改善箇所説明図

ショベル・ローダ

グレーダ

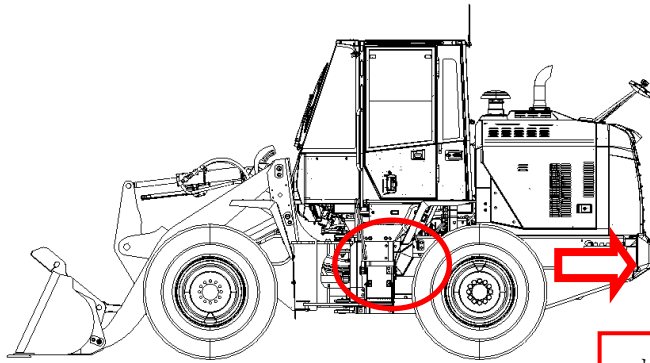
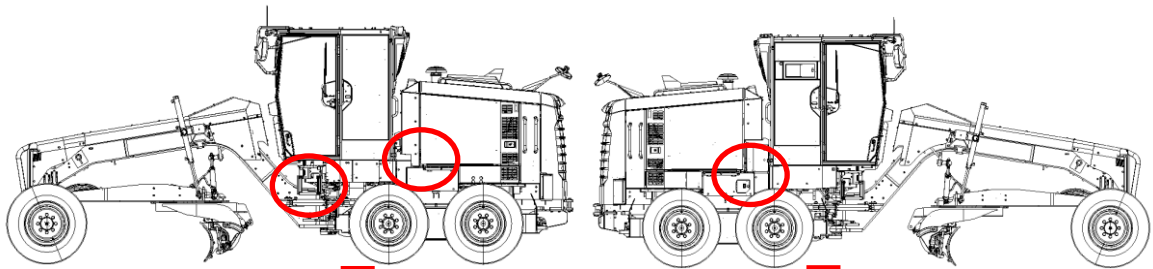
オイルフィルタケース
(ブレーキ油圧回路)

基準不適合箇所

ショベル・ローダおよびグレーダのブレーキ油圧回路で使用するオイルフィルタケースにおいて、製造方法が不適切なため、基準上必要な耐久性を有しておらず、高い圧力が連続的にかけるとオイルフィルタケースから作動油が漏れるおそれがある。

全車両、ブレーキ油圧回路のオイルフィルタケースの鋳出し番号を確認し、「0321H」のものは対策品に交換する。なお、グレーダにおいては、ステアリング油圧回路およびディファレンシャルロック油圧回路で使用しているオイルフィルタケースも同様の対応をする。

識別: オイルフィルタケースの鋳出し番号にて識別する。

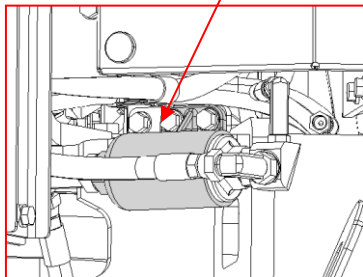
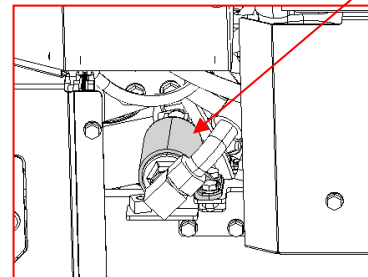
オイルフィルタケース
(ステアリング油圧回路)

オイルフィルタケース
(ブレーキ油圧回路)

オイルフィルタケース
(ディファレンシャルロック油圧回路)

なおグレーダにおいては、ステアリング油圧回路およびディファレンシャルロック油圧回路でも同じオイルフィルタケースを使用しているため、高い圧力が連続的にかけると作動油が漏れるおそれがある。
